指摘写真

指摘事項

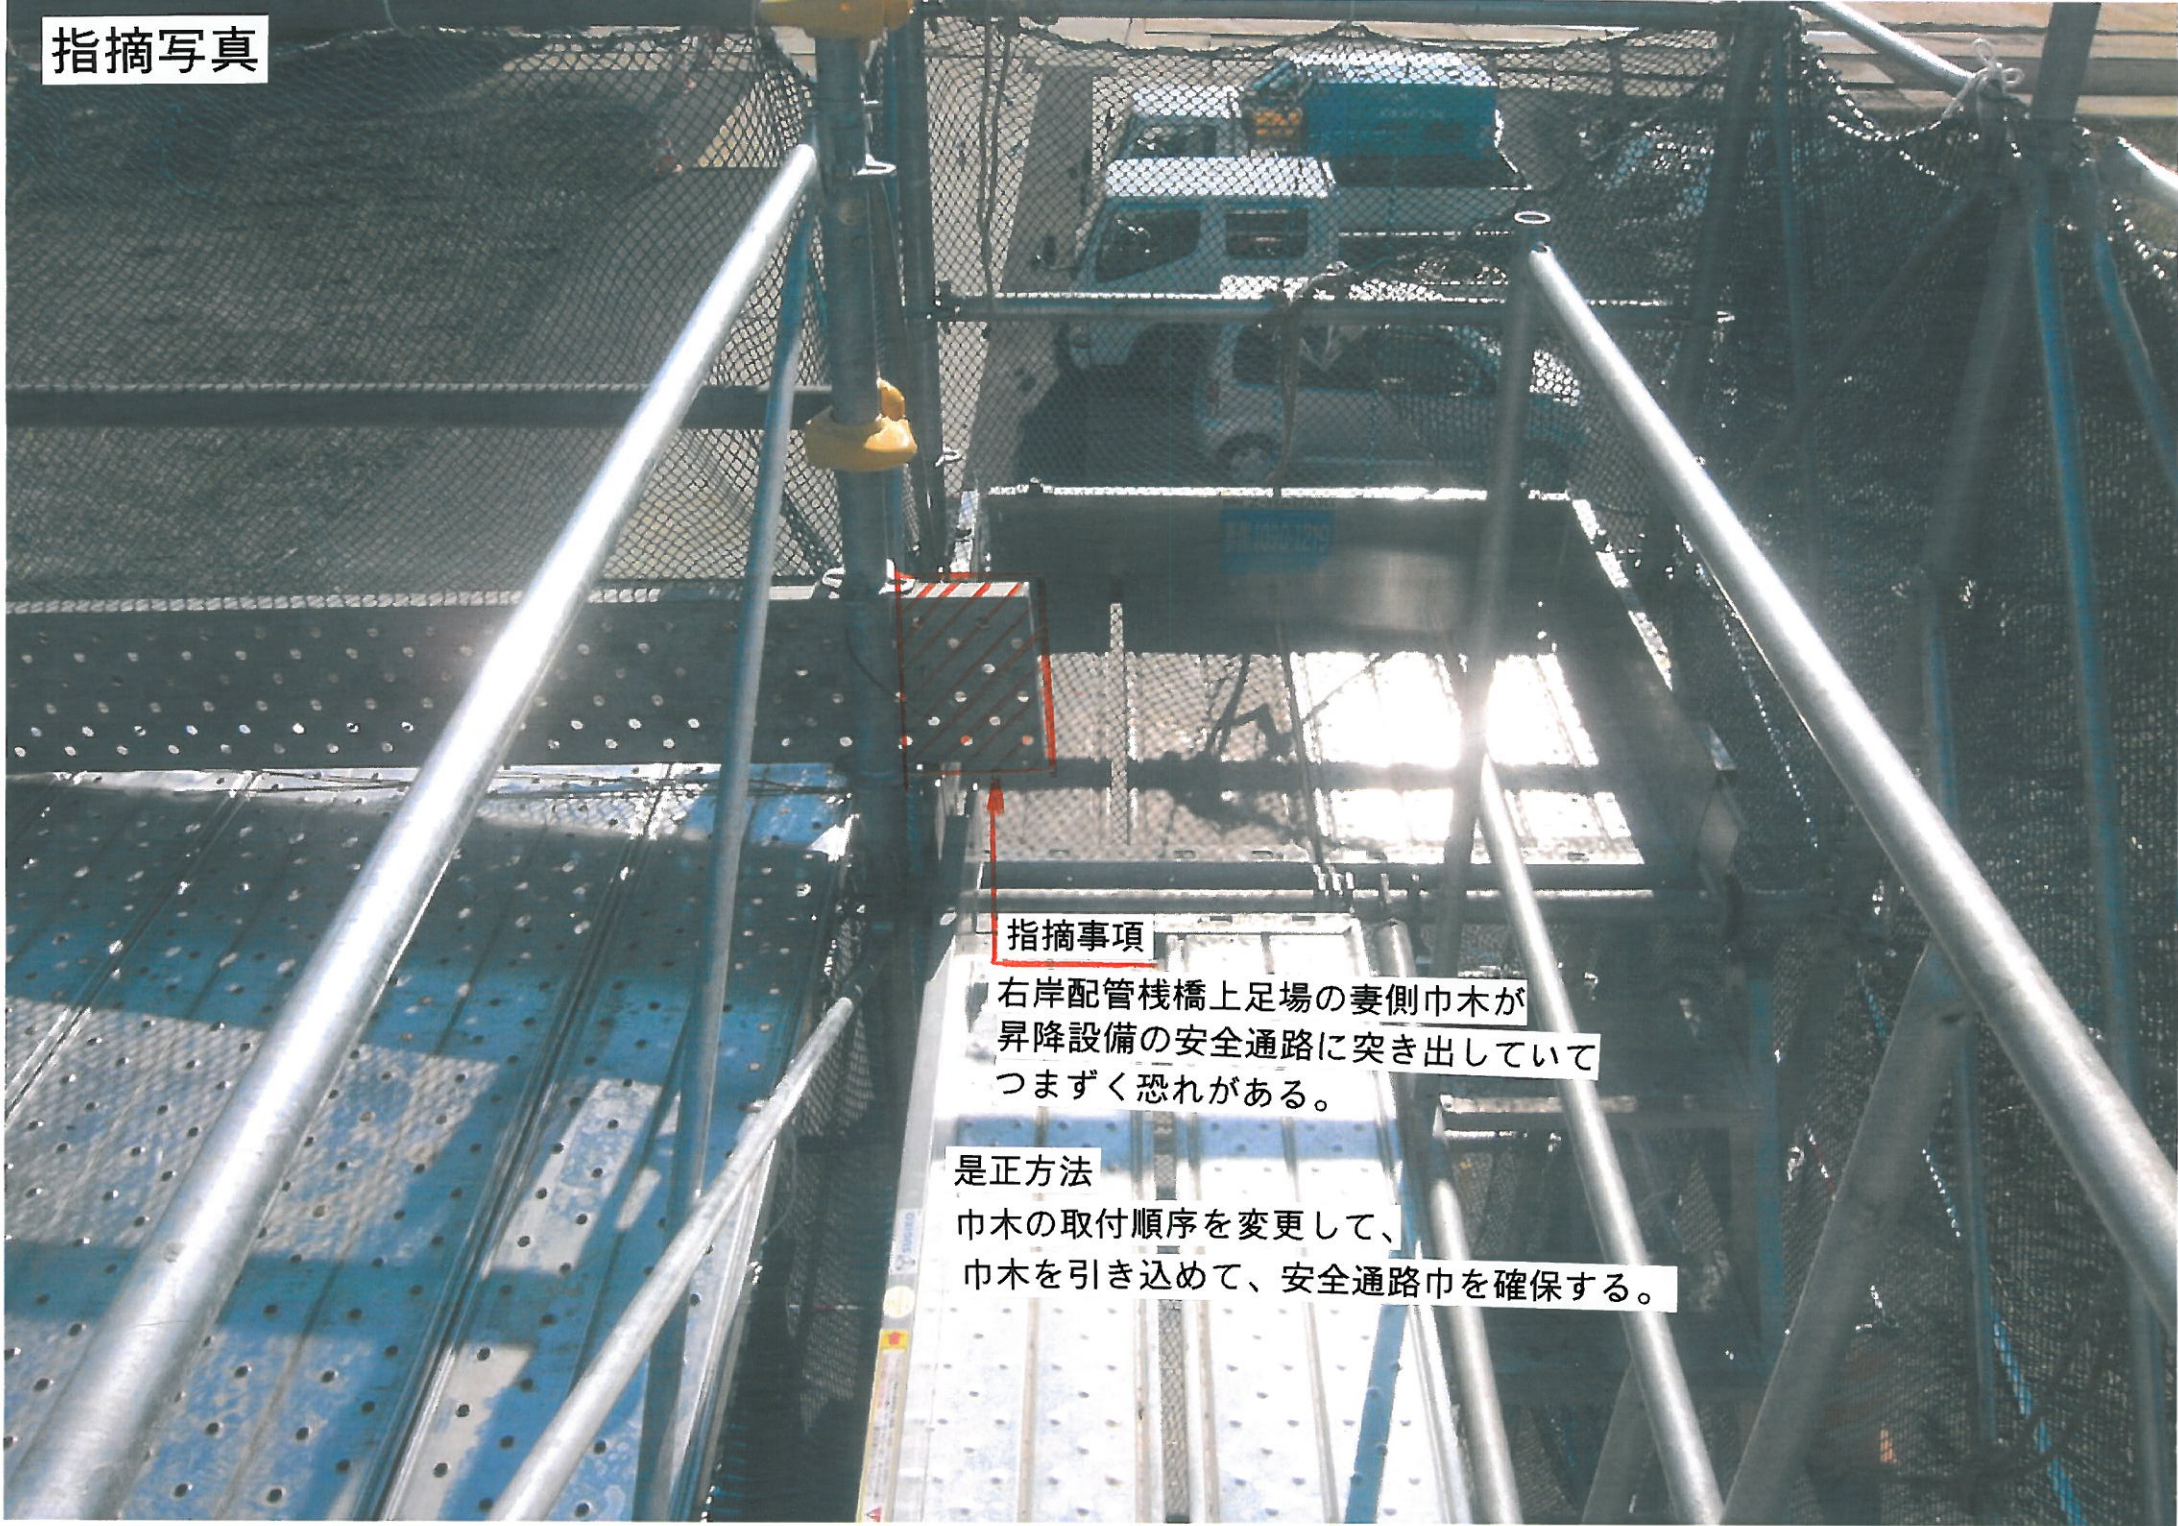
右岸配管栈橋上足場の妻側巾木が
昇降設備の安全通路に突き出していて
つまづく恐れがある。

巾木の取付順序を変更して、
巾木を引き込めて、安全通路巾を確保する。
